KOMINIARSKA SPÓŁDZIELNIA PRACY
 „SW. FLORIAN” we WROCŁAWIU OKRĘŻNA nr 6
 REJONOWY ZAKŁAD KOMINIARSKI Nr 17
 58-301 Wałbrzych, ul. Psie Pole 6
 tel. 74 84-23-286
 NIP 896-000-20-54

10.10.2019r.

OKREŻNA nr 6

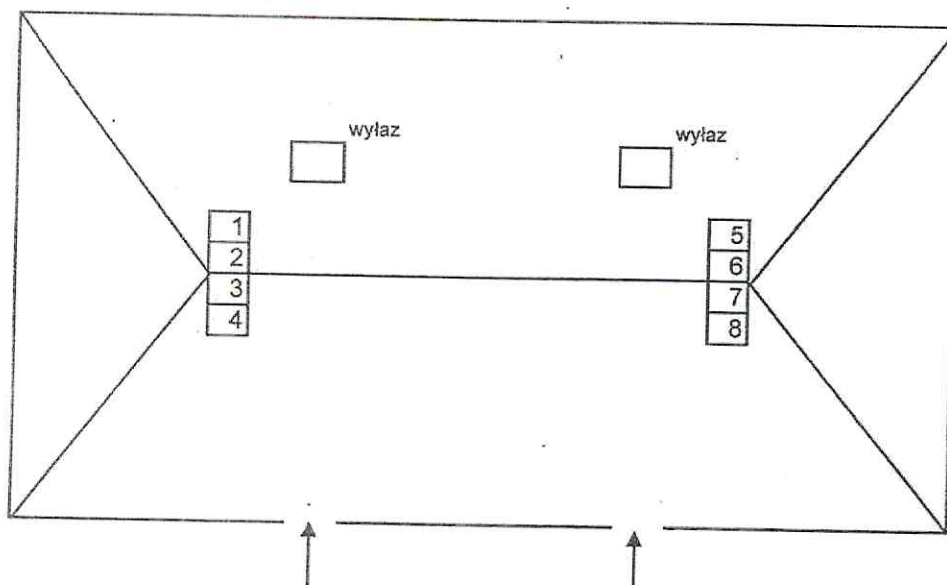
stan techniczny kominów jest dobry w dniu kontroli przewody szczelne .
 Przewody nr 2 i 6 wymiar 17x17cm pozostałe 14x17cm

Należy wymienić ławy kominowe .

Uwaga w przewodzie nr 7 włączone są wentylacje z łazienki mieszk nr 4 i wentylacja z przed pokoju m. nr 3 rozwiązanie takie jest niedopuszczalne - nie można łączyć wentylacji z pomieszczeń o różnych funkcjach użytkowych .
